改善箇所説明図

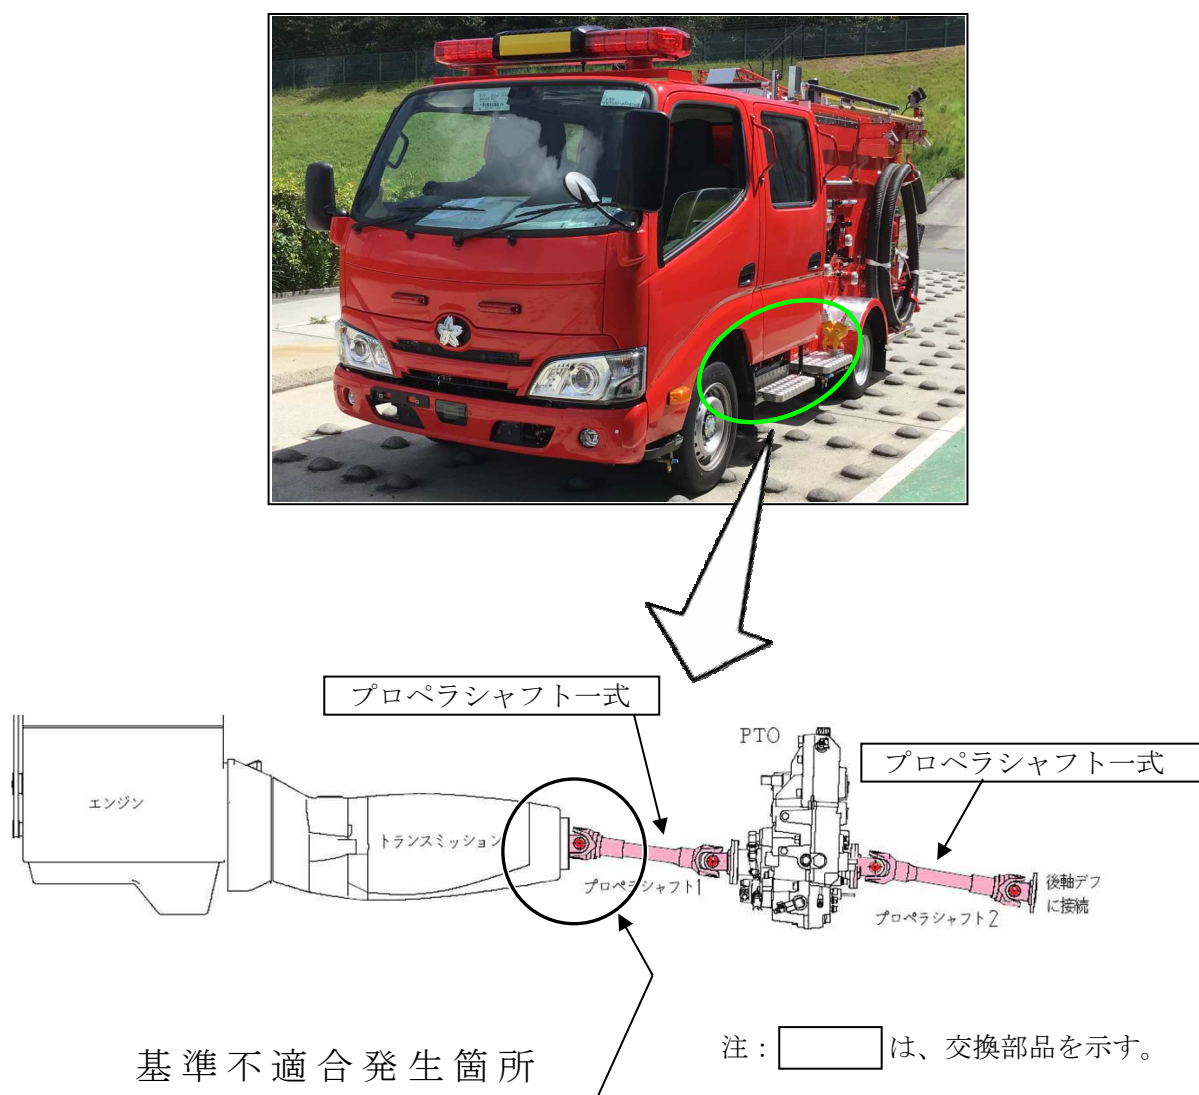
消防ポンプ自動車のプロペラシャフトにおいて、ユニバーサルジョイント部にグリス溝が無い部品を採用していた為、グリスが十分に注入されないものがある。
そのため、潤滑不足によりユニバーサルジョイント部が破損し、最悪の場合、プロペラシャフトが脱落して走行不能となるおそれがある。

対象車両に対し、プロペラシャフト一式（2本）を対策品に交換する。

プロペラシャフト中央部に『O』（アルファベット）印を打刻する。
